君津環境整備センター第Ⅲ期増設事業に係る環境影響評価方法書  
 前回委員会及びその後に寄せられた質疑・意見に対する事業者見解

平成26年8月15日提出  
 新井総合施設株式会社

第Ⅱ期増設事業に係る環境影響評価における流量調査結果

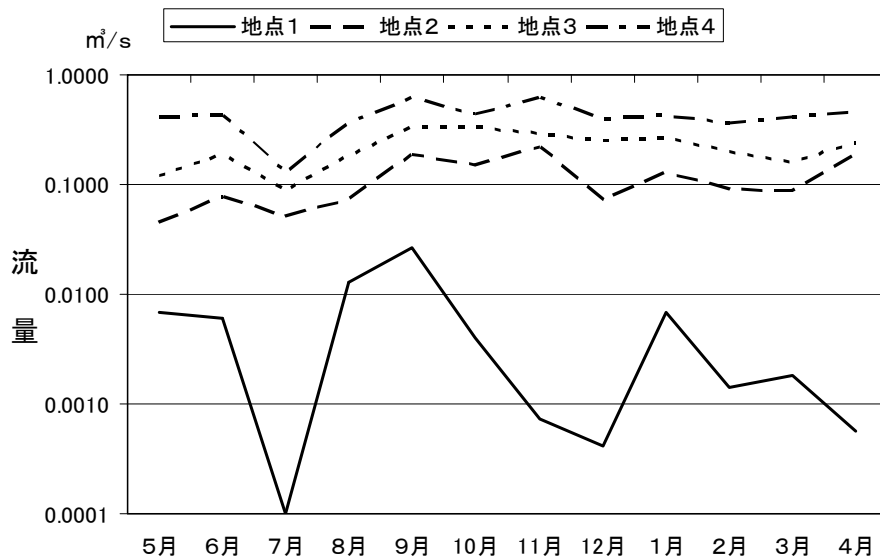
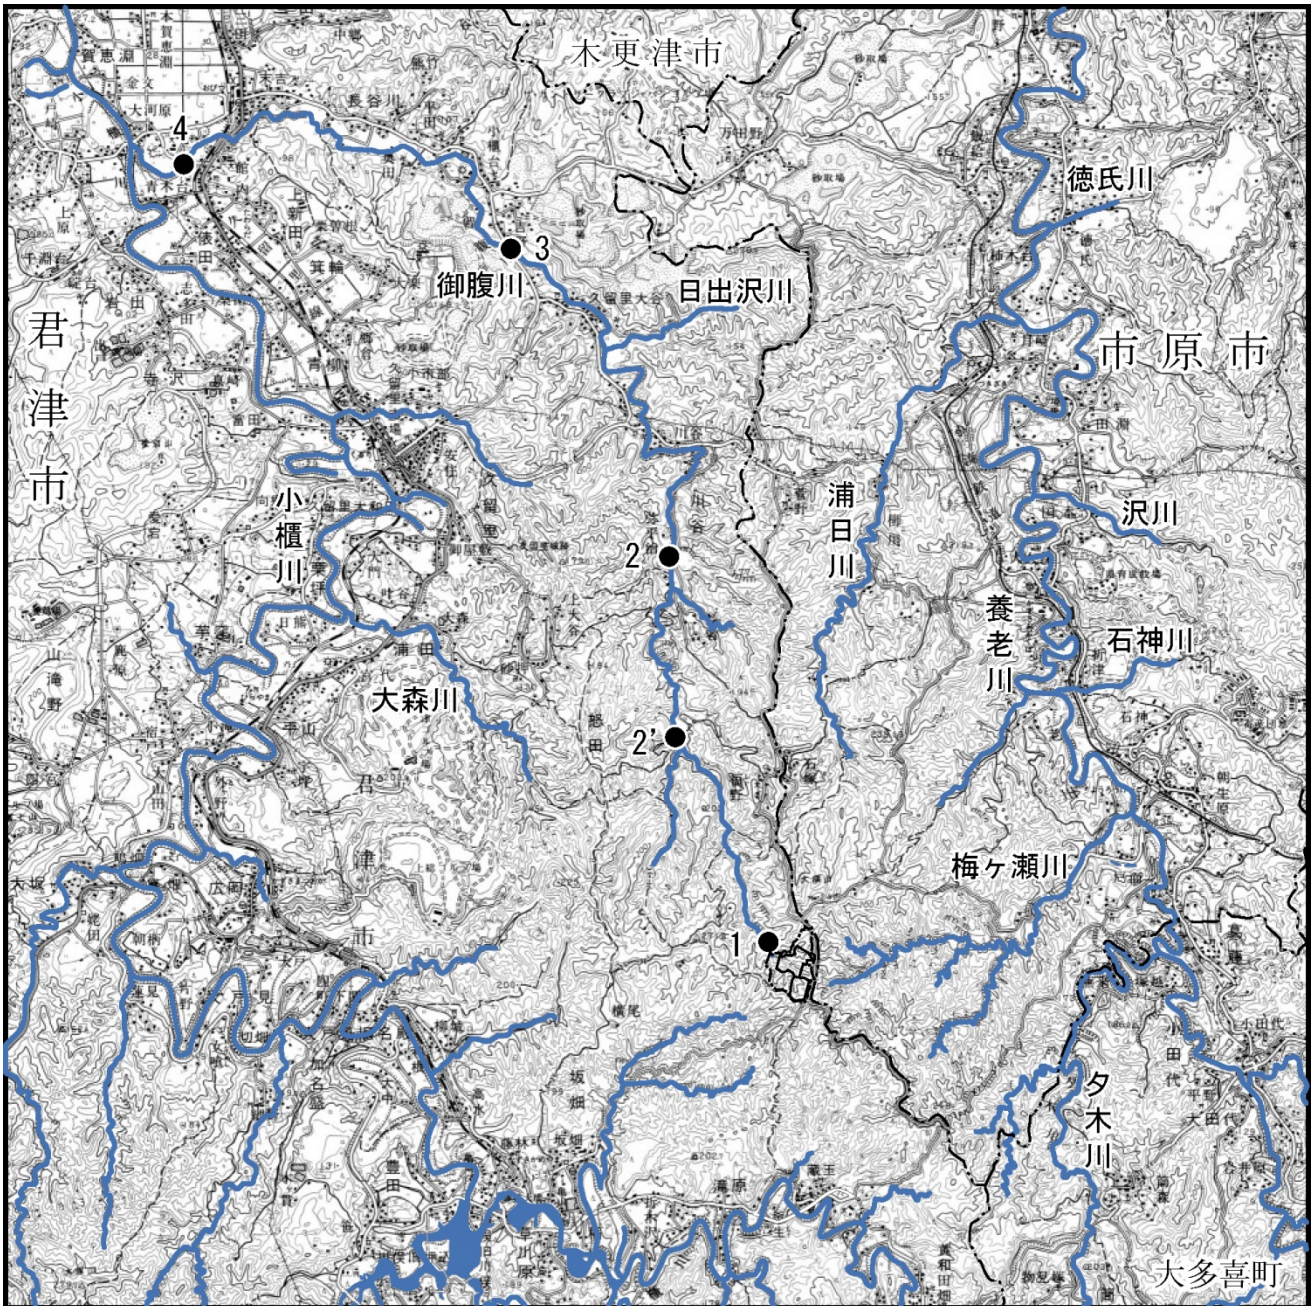
| No. | 項目 | 細目                | 質疑・意見の概要   | 事業者の見解   | 備考  |
|-----|----|-------------------|--|--|---|
|     |    |                   | <p>(その後に寄せられた質疑・意見)<br/>農業利用を考えると、BODはもちろんだがDOや水温、窒素、リンなども重要な影響因子である。DO以外は完全混合式で良いので、希釈率の算出に必要な計画排水量と低水流量(および農業利用が行なわれる季節の最小流量)のデータも併せて提示すること。<br/>なお、第前回の委員会でDOの流下に伴う変化を予測するようお願いしたが、希釈率によってはその必要はないかも知れない。</p> | <p>(その後に寄せられた質疑・意見の回答)<br/>溶存酸素(DO)については、既存施設の放流先での調査(Ⅱ期アセス)では、処理水の放流地点で6.8~10.9mg/Lであり、また、下流側の稲作を行っている怒田橋(方法書)でのモニタリング結果(平成21~25年)では、8.0~13mg/Lとなっています。これらの値は「千葉県による水稻の生育に対する水質汚濁の目安」に示されているDOの濃度(5mg/L以上)を上回っており、放流水が下流のDOに影響を及ぼしているとは考えにくいこと、また、上流域は溪流となっており、河川水の流下に伴って酸素が供給されていると考えられることから、DOを予測評価項目にする必要はないと考えます。<br/>計画排水量については、現在800 m<sup>3</sup>/日(0.0093 m<sup>3</sup>/秒)を想定していますが、確定的な諸元は準備書で提示します。<br/>流量については、第Ⅱ期増設事業に係る環境影響評価における流量調査結果を添付資料に示します。</p> | <p>・添付資料②<br/>「千葉県による水稻の生育に対する水質汚濁の目安」</p> <p>・添付資料③<br/>「第Ⅱ期増設事業に係る環境影響評価における流量調査結果」</p> |
